## **Mémoire en réponse, commentaires du commissaire enquêteur**

### **Sur le plan économique**

Figure 1 : carte de présentation du projet extraite de la lettre de demande d'autorisation unique (page 34)

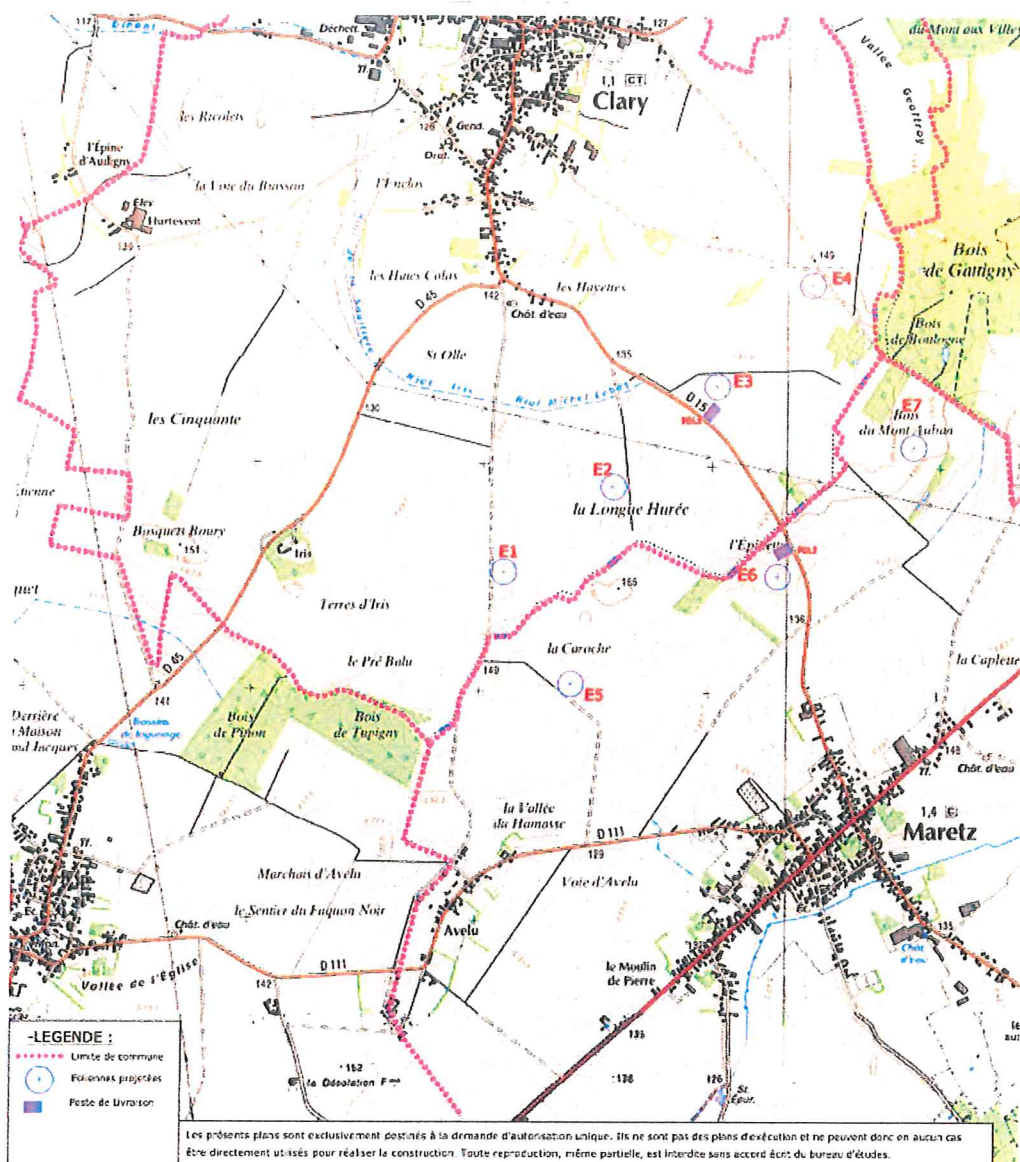
Le projet s'implante à proximité de bois et de haies au sein d'un réseau écologique composé de bois et de mares, dont une partie est classée en zone naturelle d'intérêt écologique, faunistique et floristique. L'étude d'impact doit être complétée notamment par des inventaires complémentaires pour les chiroptères et les oiseaux.

Suite à cette remarque de la MRAe, une analyse cartographique regroupant l'ensemble des contraintes techniques et environnementales a été réalisée sur et aux abords du site d'implantation potentielle du parc de l'Épinette (figure 56 page 119 de l'étude paysagère consolidée d'Avril 2019). Cette analyse montre que la variante retenue apparaît optimisée par rapport aux structures végétales, aux servitudes et d'un point de vue paysager.

Figure 2 : carte de l'implantation des parcs éoliens extraite de l'étude paysagère (page 30) ; la zone d'implantation du projet se situe au centre.

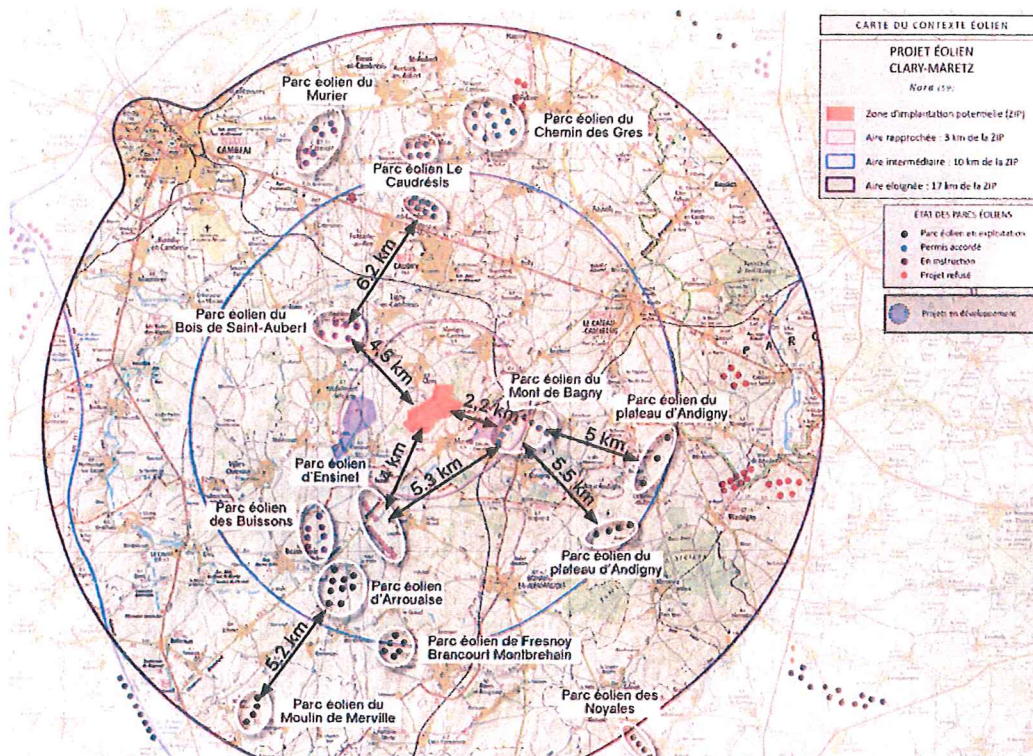
Le projet est localisé dans un contexte éolien très marqué et la carte ci-dessous fait apparaître dans un rayon de 4 Km autour du projet :

- 2 parcs pour un total de 19 éoliennes en fonctionnement ;
- 2 parcs pour un total de 9 éoliennes en cours d'instruction.
